**Tööprojekti „Harjumaa, Kuusalu vald, Kiiu küla
tehnopargi drenaažvee, sadevee, lumesulamisvee
eelvoolusüsteem“ ja selle kaudu mõjutatavate
vooluveekogude keskkonnaalane eksperthinnang**

Tellij:

AS Hoog Kinnisvara

OÜ Alkranel

Joonis 3.1. Tehnopargi kraav, 13.02.2009. a teostatud välitööde alusel, kraavi lõike (nr. 1...5) on kirjeldatud ptk tekstis, joonisel 3.2 ja tabelis 3.2; nr 6 tähistab 83. a projekteeritud kraavi/toru (info tekstis) asukoha skitseeringut. Allikad: OÜ Alkranel, 2009 ja Maa-ameti kaardiserver, 2009.

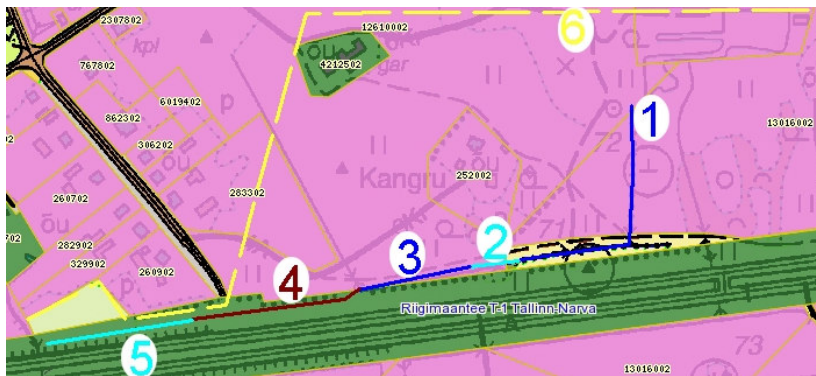
Võrreldes olemasolevat kraavi 1983. a. projekteerituga, siis on olemasoleva kraavi sügavus maapinnast väiksem kui 83. a. projekteeritul, kuid laius on jällegi olemasoleval kraavil valdavalt suurem. Lang on hinnanguliselt suurem kui oli projekteeritud kraavil. Torusse viidud osa osas moodustab olemasoleva toru läbimõõt projekteeritust ca 2/3. Ka hetkel arvutatud maksimaalsed vooluhulgad moodustavad 1983. a. projekteerimisel arvestatust ca 2/3 väiksemaks.

3. olemasoleva kraavi lõiku 2 (tabel 3.2) süvend-puhastada.
4. olemasolev kraavi lõik 4 (tabel 3.2, toru), harva esineva 20 min vihmavalingu puhul;
 - a) olemasoleva toru puhul ei suudeta ära juhtida kogu peale voolavat vett. Kasutatavate geodeetiliste andmete alusel võib hinnata, et ülejäänud vee mahtu puhverdab ca 220 meetrine kraavi lõik (juhul kui loetelus toodud punkt 1 ja 3 on täidetud). Siiski võib puhverdamata jääda ca 120 m³ vett, mis võib tekitada ca 20...30 min kestva üleujutuse kraavi pervedel;

5. olemasoleva kraavi lõiku 5 (eriti osa, mis jääb L-Est asupaiga 6590655 / 578936 ja Kiiu peakraavi vahele (ca 90 m)) süvend-puhastada.
6. loetelu punktide 3 ja 5 puhul süvend-puhastamine lahendada sarnaselt OÜ Ostwind Grupp 2008. a. tööprojekti märgitud, olemasoleva kraavi puhastamisele (120 m lõik). Vajadusel koostada eraldiseisev tööprojekt (puudub õigustatud vajadus siduda eelpool nimetatud tegevust OÜ Ostwind Grupp 2008. a. tööprojekti).

1. kogu olemasolev kraav puhastatakse sinna kasvanud taimestikust ning seal olevast vähesest hulgast jäätmetest.
2. OÜ Ostwind Grupp poolt 2008. a. projekteeritud kraavi lõik ja olemasoleva kraavi lõik 1 suudavad vastu võtta arvestusliku maksimaalse veevooluhulga.

- kraavi kõrval olev kergliiklustee jääb ca 6 m kaugusele, mistõttu ei ole see lühiajalisest üleujutusest mõjutatud.
 - b) punktist 4 a) ei lähtu olulisi negatiivseid mõjusid loodus- ega ka sotsiaalkeskkonnale (lühiajaline (säilib pidev äravool Kiili peakraavi e. ojja), ala reljeef on soodne, alal ei ole jääkreostust, ei riku eraomandit). Juhul kui siiski soovitakse harva esinevaid üleujutusi vältida, siis on soovituslik valida üks järgnevaist võimalustest: olemasolev toru asendada plasttoruga Ø 600 ... 800 mm; toru asemele rajada kraav (sarnaselt OÜ Ostwind Grupp 2008. a. töös toodud tingimustele); olemasoleva kraavi ca 220 m lõiku laiendada ulatuses, mis tagab kogu ülejääva vee puhverdamise (võimalik rajada ka vall, kraavi kaldale).
